Rovaniemen kaupunginvaltuusto, 19.09.2022, § 90

ASIA Kunnallisvalitus koskien Rovaniemen kaupunginvaltuuston päätöstä asemakaavan hyväksymisestä

Rovaniemen kaupunginvaltuuston päätös Ojanperän asemakaavan hyväksymisestä 12.10.2021 päivätyn ja 22.2.2022 korjatun asemakaavakartan mukaisena; Kaupunginvaltuuston kokouksen 19.9.2022 pöytäkirjan 6/2022 päätös § 90

Ote kaupunginvaltuuston 19.9.2022 hyväksymästä
Ojanperän asemakaavasta.
Kaava ei vielä ole lainvoimainen

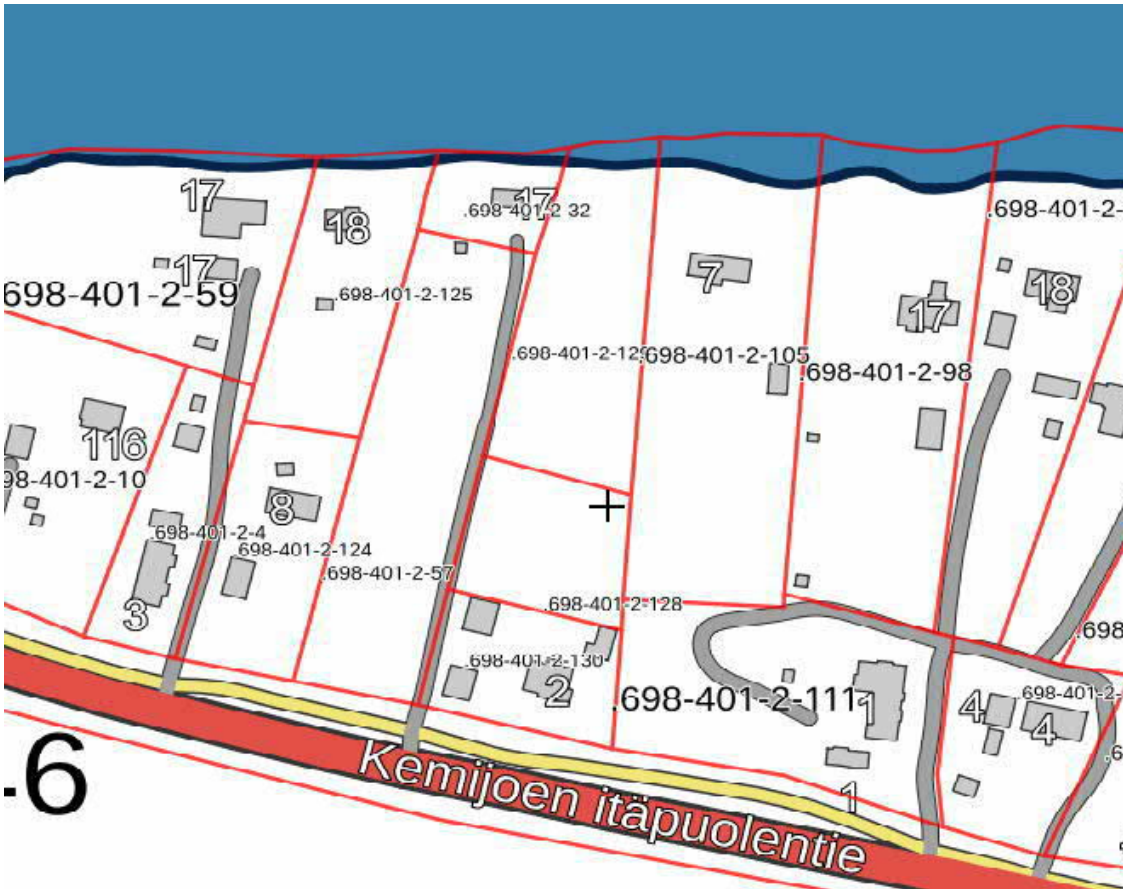
- 1.1 omistaman kiinteistön 698-401-2-129, tontti 14042, länsi- ja itäpuolelle suunniteltujen VL-kaistaleiden leveyttä kavennetaan kaavassa

osoitetusta noin neljästä (4) metristä kahteen (2) metriin alueilta, jotka rajautuvat muutoksenhakijan omistaman tontin AO-alueeksi merkittyyn alueeseen, ja että tontin AO-aluetta vastaavasti laajennetaan kaksi (2) metriä VL-kaistaleiden suuntaan siten, että jäljelle jäävät, tontin länsi- ja itäpuolella olevat kahden (2) metrin levyiset VL-kaistaleet, sijoittuvat tontin rajalle, ja AO-alue muodostaa yhtenäisen alueen;

- 1.2 omistaman kiinteistön 698-401-2-129, tontti 14042, länsipuolelle kulkevaksi kaavoitettua kaavatietä "Eurotie" kavennetaan kaavassa esitetystä kahdestatoista (12) metristä kahdeksaan (8) metriin Eurotien pohjoisella osuudella, joka sijaitsee Eurotien ja Vainionrannantien risteyksen pohjoispuolella (alla määritelty tien osuus A), ja että tien kaventamisesta muutoksenhakijan tontilla vapautuva pinta-ala muutetaan AO-alueeksi;

- 2.2 omistaman kiinteistön 698-401-2-129, tontti 14042, länsipuolelle kulkevaksi kaavoitetun "Eurotien" A-osuus poistetaan kaavatienä siten, että Eurotie päättyy kaavatienä Eurotien ja Vainionrannantien risteykseen.

Kiinteistön itäpuolella olevan VL-kaistaleen tarkoituksena lienee venevalkaman kulkuoikeuden turvaaminen. Neljän metrin levyistä, asuintontilla sijaitsevaa VL-kaistaletta, ei voida hyödyntää yleisessä virkistys- tai muussa käytössä. Ottaen huomioon, että kulkuoikeus venevalkamaan on leveydeltään kaksi metriä, kulkuoikeuden turvaaminen ei edellytä neljän metrin levyisen VL-kaistaleen perustamista n kiinteistön itäpuolelle. n kiinteistön itäpuolella olevan VL-kaistaleen kaventaminen kahdella metrillä, ja kavennetun alueen muuttaminen rakentamiseen kelpaavaksi AO-alueeksi, ei heikennä kulkuyhteyttä venevalkamaan.

Kiinteistön länsipuolella olevalla VL-kaistaleella ei sijaitse kulkuoikeuksia tai muitakaan rasitteita. Kiinteistön länsipuolella olevaa VL-kaistaletta ei ole ei voida hyödyntää yleisessä virkistys- tai muussa käytössä, eikä VL-kaistaleella ole muutakaan arvoa alueen käytön kannalta.

Eurotie-kaavatien A-osuuden leveydestä puolet, noin kuusi (6) metriä, tulisi sijoittamaan n kiinteistön puolelle, rajautuen suoraan n kiinteistön AO-alueeksi merkitylle alueelle. Eurotien A-osuuden leventäminen heikentäisi olennaisesti mahdollisuutta hyödyntää n kiinteistöä, jonka rakentamisala jo valmiiksi on tullut kavennetuksi VL-kaistaleen ja Vainionrannantien myötä, rakentamiseen.

Eurotien A-osuus palvelee yksinomaan kulkua kiinteistöille 698-401-2-57 ja 698-401-2-32. Kulkua kyseisille kiinteistöille on turvattu nykyisellä, kahdeksan (8) metriä leveällä yksityistiellä, eikä kulkua kiinteistöille edellytetä tien leventämistä r kiinteistön alueelle tavalla, joka olennaisesti heikentää mahdollisuuksia hyödyntää n kiinteistöä rakentamiseen. Näin ollen kaavatien A-osuuden 12 metrin leveys ei ole välttämätöntä kaavan tavoitteiden tai lainsäädännön asettamien vaatimusten toteuttamisen kannalta. Kaupunginvaltuuston asemakaavan vahvistamista koskeva päätös on tältä osin MRL 54 §:n 3 mom. vastainen.
